中国電力株式会社島根原子力発電所2号機の取水槽等の鉄筋工事に係る申告について

平成27年12月25日
原子力施設安全情報
申告調査委員会

図3 挿入・合わせマーク

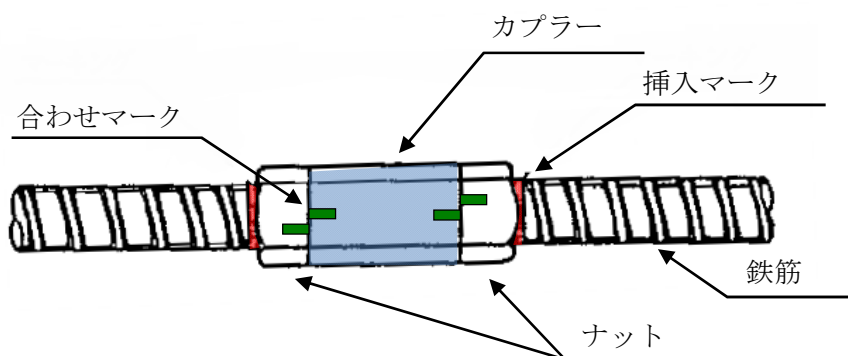
取水槽の配筋検査は、「島根原子力（発）2号機本館建物関連土木工事 工事記録」（本館建物関連土木工事共同企業体）他によると、工区毎に工事の進捗に合わせて実施しており、請負者が鉄筋について鉄筋径は全数、ピッチは抜き取り検査を、ねじ節継手について継手位置は全数、トルクは抜き取り検査を実施し、さらに電力による抜き取り検査を実施している。なお、図3に示すように、鉄筋のカプラーへの挿入については、あらかじめ施した「挿入マーク」により必要な長さを確保していること、ナットの締付けについては、ナットとカプラーの「合わせマーク」のずれにより締付けていることが確認できるため、挿入・締付けの有無は明確に判別できる。

写真2 配筋検査状況

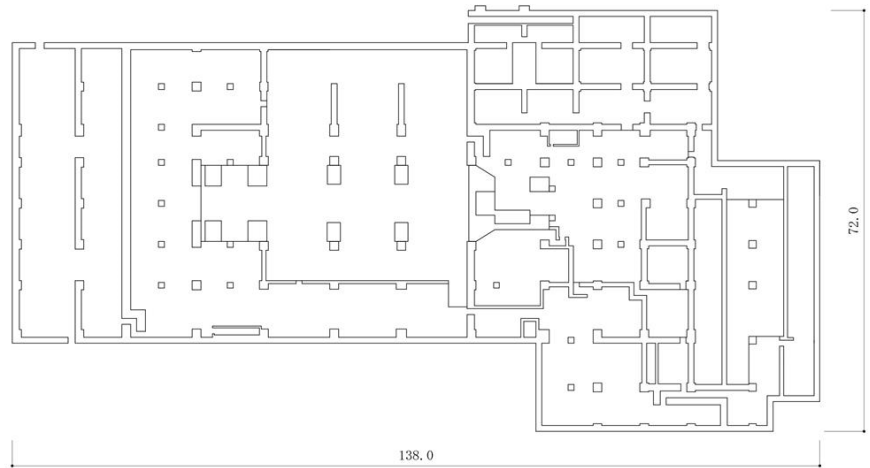
取水槽の配筋検査状況写真は残存していないため、以下に、参考として同時期に同じ「設計・施工要領」を用いて施工しているタービン建物における配筋検査状況を示す。

なお、万一、ねじ節継手が専用工具を用いての締付けを行っていない場合においても、カップラーとねじの隙間は2mm程度であり、ねじ節継手は周辺のコンクリートにより拘束されているため、継手の機能に影響を与えるものではない。

以上のことから、検査記録は残存していないものの、工事記録によれば、ねじ節継手は適切に施工・検査を行っており、その機能は問題ないものとする。

図5 スクイズ継手

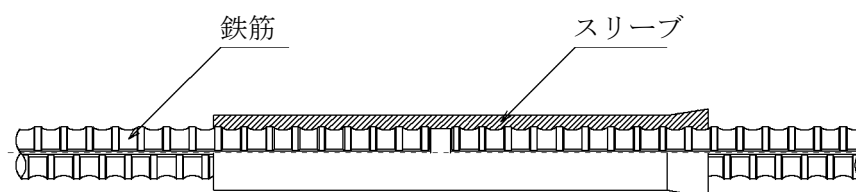
タービン建物の機械式継手は、取水槽と同様に、主としてねじ節継手を用いているが、一部の機械式継手に「圧着継手絞り圧着型（スクイズジョイント工法）」（以下、「スクイズ継手」という）を用いている。この継手は鉄筋の接続部に筒状の「スリーブ」（さや）を差し込んだ後、スリーブの外側から専用の締付機で締付けて固定（圧着）するものである。

また、スクイズ継手はスリーブを鉄筋に挿入し、絞り加工することで鉄筋の節の間にスリーブを食い込ませ鉄筋の接合を行うものであり、そのメカニズムはねじ節継手と同じである。

写真3 タービン建物基礎スラブ上端筋配筋状況

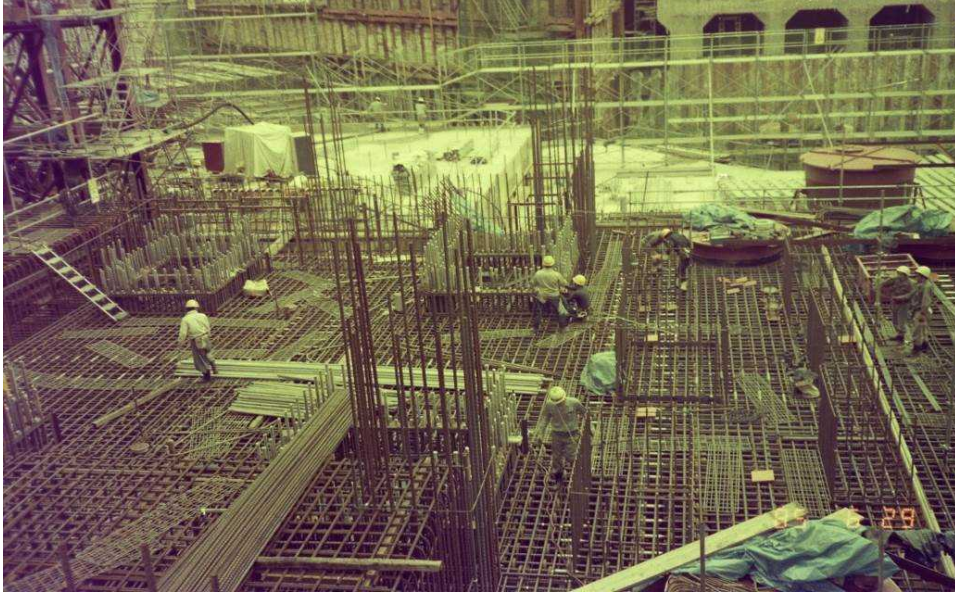
スクイズ継手は上端筋に採用しており、概ね1 m以上の間隔をとって千鳥配置で配置している。

スクイズ継手の施工は、鉄筋工が鉄筋を所定位置に配置した後、鉄筋継手メーカーが行う技術講習を受講した技術者が締付機（圧着機械）による締付け作業を行うこととしている。
